CONCEPTO SOBRE SEÑALIZACION VIA LA MEJORANA

Atender la solicitud de la Constructora "C & C CASTEBLANCO Constructores Consultores" según radicado 18925-2018, recibido el 27 de diciembre del 2018, y radicado 246 recibido el 9 de enero del 2019 donde se presenta un esquema de señalización en la vía la Mejorana.

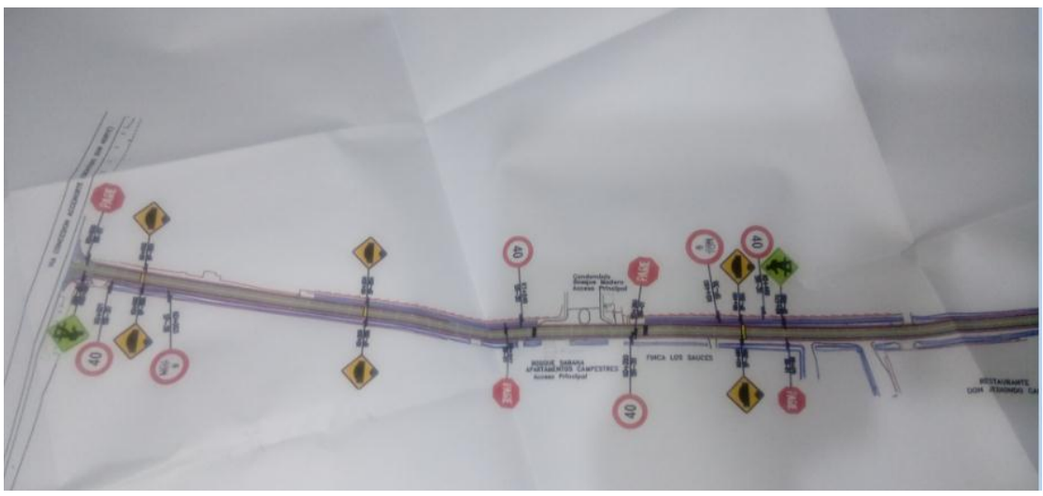
El esquema presentado debe acotarse para saber la ubicación de cada una de las señales, y la dimensión de la vía, en vista que no se visibiliza alguna señalización horizontal.

No se entiende porque las señales de "Pare" en la vía principal para la entrada de los conjuntos residenciales.

La señal de velocidad está contigua a la ubicación del resalto lo cual es improcedente

Se está ubicando señal de "sendero peatonal" y no se demarca el mismo.

Debe desarrollarse la señalización conforme al "manual de señalización" especialmente lo relacionado con la demarcación peatonal horizontal y vertical.

A la salida de la vía a tomar la vía principal de la concesión debe ubicarse la preventiva "SP 14" y además anunciar el sentido de salida (SR 7), para evitar giros contrarios al tomar la principal.
